COMMISSIONE TECNICA PNRR-PNIEC

Oggetto: [ID_VIP 7748] Progetto di un nuovo impianto agrivoltaico denominato "Trivignano Solar 1" della potenza di 82,53 MW e delle relative opere di connessione alla RTN, da realizzarsi nei Comuni di Pradamano (UD), Trivignano Udinese (UD) e Palmanova (UD)

Richiesta di integrazioni

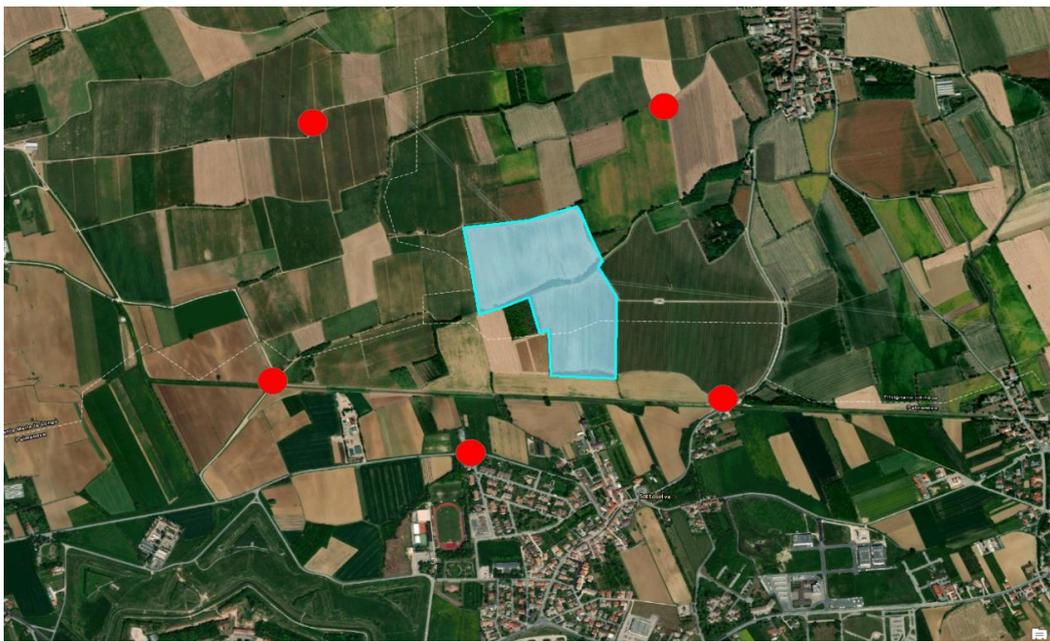
- 4.a.** Al fine di meglio comprendere l'impatto sul sistema agricolo si chiede di fornire maggiori dettagli di come l'intervento proposto mantenga la continuità nello svolgimento delle attività agricole e pastorali, e dei relativi sistemi di monitoraggio, come previsto dall'Articolo 31 comma 5 del Decreto legge n° 77 del 31 maggio 2021.

- 4.b.** Si chiede di prevedere nel SIA un paragrafo nel quale l'impianto agrivoltaico sia identificato come rispondente ai requisiti ed alle caratteristiche richiamati al paragrafo 2.2 delle "Linee Guida in materia di Impianti Agrivoltaici" del giugno 2022 elaborate dal gruppo di lavoro coordinato dal MITE e composto da CREA, GSE, ENEA, RSE. In particolare il succitato documento pone le condizioni da rispettare affinché un impianto fotovoltaico possa essere qualificato come "*agrivoltaico*" (rispetto delle condizioni A, B e D2), "*impianto agrivoltaico avanzato*" (rispetto delle condizioni A, B, C e D).

- 4.c.** Nello specifico, si richiede di giustificare la scelta tecnologica dei tracker che comporta un'altezza minima, pari a 40 cm dal piano di campagna, dei pannelli nel punto di massima inclinazione.
